Subject: RE: Vragen loopbordessen Singel

Ik heb het stokje overgenomen van 5.1,2,e bij de Singel 0401.

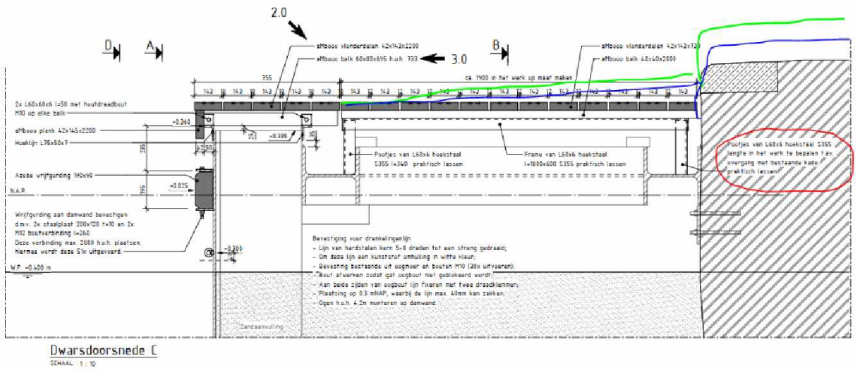
Voor de Singel is er ooit besproken over de overgang van de bordessen en kade. De wens is vanuit veiligheidoogpunt om het opstapje te minimaliseren. De kade is, zoals in doorsnede B-B', namelijk niet op gelijke hoogte. Hierdoor staat in doorsnede C-C' in de meest rechter tekstvlak: Pootjes van L60x6 hoekstaal S355 lengte in het werk te bepalen tav overgang met bestaande kade.

De vlonder bestaat uit lange zijde (boven damwand) en de loopbordessen (tussen damwand en kade). De loopbordessen zullen bij damwandzijde dezelfde hoogte hebben als de vlonders. Aan de kadezijde zal de hoogte variëren in hoogte. Indien de loopbordessen de kadehoogte volgen, zullen de loopbordessen verschillende scheeftes hebben. Als je vanuit de Torensluisbrug of Lijnbaansbrug kijkt, zijn de verschillende scheeftes esthetisch niet mooi. Persoonlijk zou ik de loopbordessen bij damwand en kade op dezelfde hoogtes aanbrengen. Wil je de loopbordessen op dezelfde hoogte zonder scheefte hebben? Of wil je de loopbordessen uit veiligheid kleine overgang aangebracht hebben met als consequenties verschillende scheeftes?

Mijn voorkeur gaat uit naar alles vlak/horizontaal op gelijke hoogte als de planken op de damwand.
Het grootste verschil zit in het midden van de kade ter hoogte van 140-142

Dit is volgens mij theoretisch ruim minder dan 80mm dat hier de bamboe boven de kade uitsteekt.
Dit randje en het “opstapje”dat daardoor ontstaat is kleiner dan dat er sowieso al is door deze buis die langs de gehele kade loopt.

Dus is het makkelijker, sneller en mooier alles strak en recht op 1 niveau te doen.

Heren,
Vanuit Mobilis is de vraag binnengekomen hoe om te gaan met hoogteverschillen tussen kade en vlonderpad.
Mijn voorstel zou zijn om vlonderconstructie evenals damwandniveau op 1 hoogte te houden.
Daar waar de vlonders (halverwege rak) hoger uitkomen dan de kade, de vlonders (te verlagen aan een kant) gelijkvloers met de kade te laten aansluiten.
Naar de damwandvlonders toe schuinoplopend om het hoogteverschil weg te werken.
